12. CPE.20.21.DMOSM - Requalificação do Centro Cultural Dr. Francisco Sanches – 3.^a Modificação Objetiva do Contrato – Ratificação.

Assunto: 2020/450.10.204/1771 - CPE.20.21.DMOSM - Requalificação do Centro Cultural Dr. Francisco Sanches - 3ª MOC

CPE 20.21.DMOSM -“Requalificação do Centro Cultural Dr. Francisco Sanches”

MODIFICAÇÃO OBJETIVA DO CONTRATO DA EMPREITADA

Imagem 6

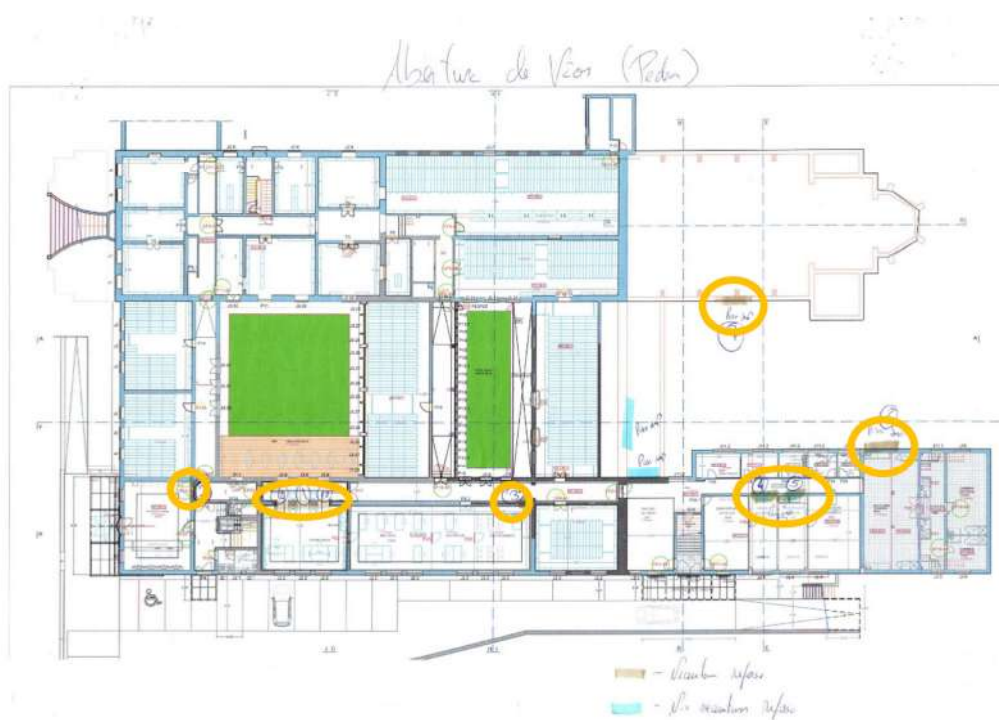
✓ **3 - Abertura de vãos exteriores e interiores**

À medida que se foi realizando os trabalhos, constatou-se in loco, quer pelos projetistas quer pela Entidade Executante, quer pela fiscalização, que os pressupostos de projeto tidos em conta no projeto de estabilidade, não supriam as reais necessidades para implementação da nova arquitetura, no que concerne à abertura de vãos interiores e exteriores.

Existem aberturas de vãos contemplados na nova arquitetura, que colidem com paredes com função estrutural, conforme imagem 6 e plantas 2 e 3.

Nesse sentido, houve a necessidade de avaliar nas várias reuniões de obra, uma solução que permitisse garantir a estabilidade da estrutura durante e após a abertura desses vãos.

Para tal, foi necessário proceder a uma sondagem na zona das padieiras, retirando o revestimento em estuque até encontrar a pedra.

As soluções encontradas e devidamente validadas pelos projetistas, após a retirada do revestimento parcial para analisar o interior, consistem em duas soluções: em locais onde as pedras de granito que fazem parte da parede existente poderem formar uma padieira, só se procederá à retirada do material inferior; em locais onde isso não seja possível, proceder-se-á à

colocação de uma chapa metálica metalizada com 200x12mm em cada um dos lados da parede, vazadas em vários pontos com varões roscados na zona das padieiras e fixas por meio de buchas.

Nas aberturas de vãos com maiores dimensões (portões seccionados) terá de ser realizado um reforço com chapa e perfis metálicos e em alguns casos a necessidade de execução de padieiras em betão armado e respaldos necessários em todos os vãos a abrir.

Propõe-se, assim a execução de abertura de vãos e colocação das chapas metálicas, que totalizam o valor de **15.645,45€ (quinze mil, seiscientos e quarenta e cinco euros e cinquenta e cinco cêntimos)**.

A execução deste trabalho carece de um prazo adicional de **20 dias**.

Planta 4 (piso1)

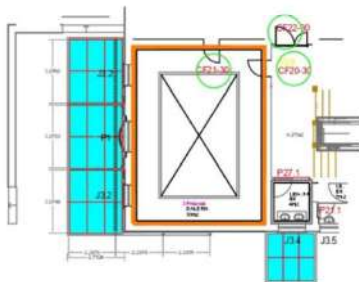
✓ 4 - Tetos em gesso cartonado

Desde o início da obra, constatou-se que houve compatibilização insuficiente entre o projeto arquitetura e as especialidades. Houve também adicionalmente falta de compatibilização entre as especialidades.

Por outro lado, o levantamento das necessidades de projeto dada a ocupação do edifício de várias associações da região, com compartimentos inacessíveis à equipa que procedeu ao levantamento das necessidades, conduziu a pressupostos tidos em conta em projeto, que não correspondiam às condições reais existentes no edifício foi considerado teto composto por vigamento de madeira, quando na realidade era teto composto por lajes maciças e aligeirada).

No projeto de segurança contra incêndios está prevista a colocação de tetos falsos ignífugos, que não foram tidos em conta sobretudo no projeto elétrico, nomeadamente no que toca à instalação de luminárias embutidas, estando toda a instalação elétrica projetada.

Após várias reuniões de obra promovidas pela fiscalização/Gestor de Contrato onde estiveram presentes o coordenador de projeto, projetistas das especialidades, em concreto, segurança contra incêndios e projetista da parte elétrica, entidade executante e subempreiteiros das especialidades atrás referidas, concluiu-se que não era exequível instalar as luminárias embutidas em tetos falsos de gesso cartonado ignífugos, dado que, iriam comprometer-se as características corta fogo deste elementos construtivo.

A solução final adotada, passou pela alteração do projeto de arquitetura, com a introdução adicional de uma placa simples de gesso cartonado em alguns compartimentos, que permitirá embutir as luminárias previstas no projeto elétrico, não agredindo desta forma as características corta fogo do teto.

Propõe-se a execução dos trabalhos relativos a esta alteração do projeto de arquitetura/projeto de segurança contra incêndio, que totaliza o valor de **45.511,21€** (quarenta e cinco mil quinhentos e onze euros e vinte e um cêntimos).

Imagem 8

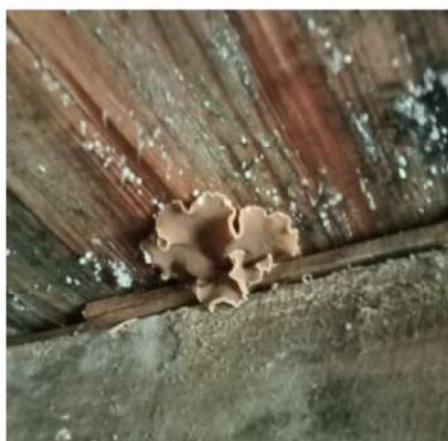
✓ **5 – Tratamento fungicida do teto do arquivo histórico**

No decorrer dos trabalhos, na sala onde irá ficar o arquivo histórico (sala com A=50,50m²) surgiu o aparecimento de fungos como mostram as imagens n.º 7 a 9.

O produto que se está a aplicar em todos os tetos do piso 1, XILIX GEL + AXIL 3000P (MOC n.º 2), contém apenas cerca de 8% fungicida de eficácia para a eliminação de fungos.

A redução da humidade no local originou a secagem dos fungos, e não houve oportunidade de colher qualquer amostra para se poder analisar em laboratório. Por isso, e para eliminar a disseminação dos esporos do fungo, que poderão contaminar o material existente em arquivo, há a necessidade de aplicar outro produto adequado com uma percentagem maior de fungicida que garanta a eliminação dos esporos, com injeção e pulverização na sala de XILIX 200.

Propõe-se a execução deste tratamento fungicida, que totaliza o valor de **5.408,14 €** (cinco mil quatrocentos e oito euros e catorze cêntimos).

Imagem 12 (alçado)

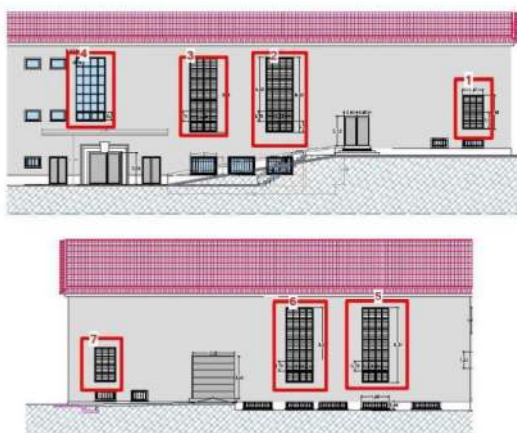
✓ **6- Soleiras em chapa de alumínio**

No decorrer dos trabalhos foi constatado pela fiscalização a falta de uma soleira em determinadas janelas, sem soleira, conforme imagens 10 a 13, com a função de desviar o escoamento provocado pelas águas pluviais nas janelas de forma a evitar a deterioração da pintura da fachada por baixo das mesmas. Para isso, será necessário e conveniente proceder à colocação de soleiras em chapa de alumínio com a respetiva pingadeira.

Propõe-se a execução dos trabalhos relativos a esta melhoria, que totaliza o valor de **620,24 € (seiscentos e vinte euros e vinte e quatro cêntimos)**.

Imagem 15

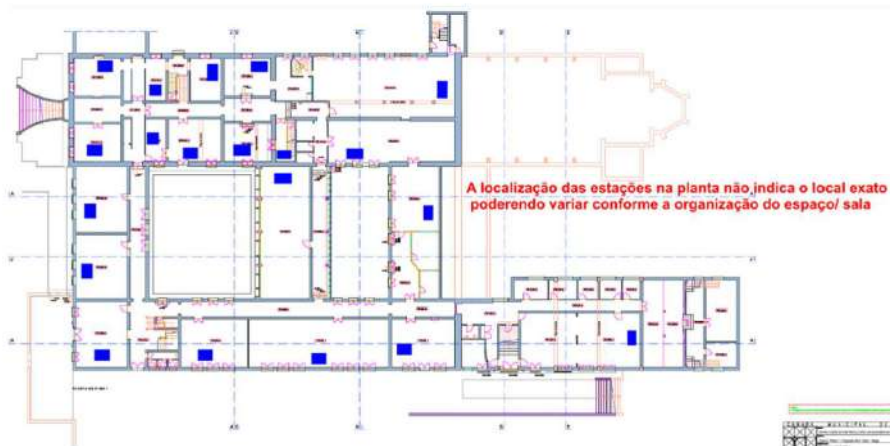
✓ **7 - Grelhas para monitorização das térmitas**

Após os trabalhos de tratamento do edifício contra a disseminação das térmitas, vai ser necessário proceder à sua monitorização. Para isso há necessidade de instalar em cada compartimento uma estação de monitorização composta por uma caixa que já foi objeto de tratamento na MOC n.º 2 conforme imagem 14.

Para se realizar o acabamento/remate na parede de pladur destas caixas de monitorização de térmitas, vai ser necessário colocar uma grelha em plástico com as medidas de 25x10cm, aprovada pelo coordenador de projeto, conforme imagem 15.

Propõe-se a execução dos trabalhos, que totalizam o valor de **214,67 €** (duzentos e catorze euros e sessenta e sete cêntimos).

Imagem 19

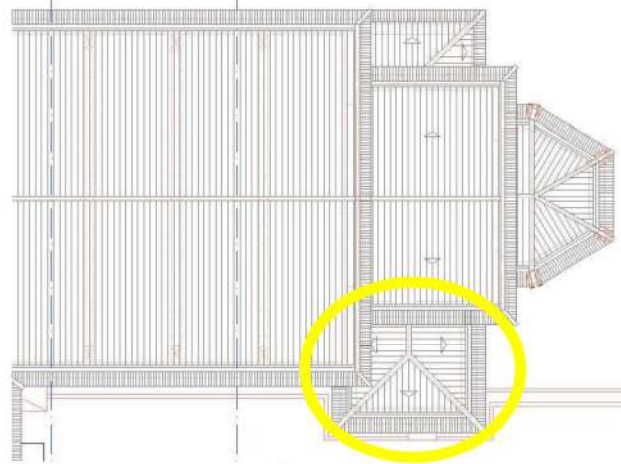
✓ **9 – Estrutura da cobertura lateral da capela/multiusos**

Em fase de execução dos trabalhos na cobertura, a fiscalização foi alertada pelo empreiteiro para a ruína da estrutura de suporte da cobertura do anexo ao espaço da capela/multiusos conforme planta n.º 7 e imagens 16 a 19.

Questionado o coordenador do projeto pela fiscalização, constatou-se que não estava prevista qualquer intervenção nesta área e vai ser necessário proceder à reconstrução de uma nova estrutura de suporte em madeira para a execução da nova cobertura (painel de sandwich e telhas).

Propõe-se a realização do trabalho, que totaliza o valor de **3.318,13€ (três mil trezentos e dezoito euros e treze cêntimos)**.

Imagem 20

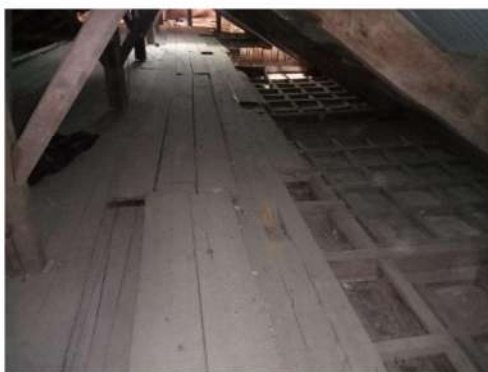
✓ **10 – Pavimento de madeira na cobertura**

Em alguns locais da cobertura conforme imagens 20 e 21 e planta 8 temos a presença de um assoalamento para circulação na zona central do pavimento da cobertura que impede o tratamento das vigas de madeira horizontais das asnas que suportam a cobertura.

Para garantir o efetivo tratamento, vai ser necessário proceder ao levantamento de todo o soalho, para garantir acesso às respetivas vigas para o seu conveniente tratamento.

Propõe-se a execução deste trabalho, sem o qual não é possível proceder ao tratamento da madeira do piso da cobertura, que totaliza o valor de **918,33€ (novecentos e dezoito EUROS e trinta e três cêntimos)**.
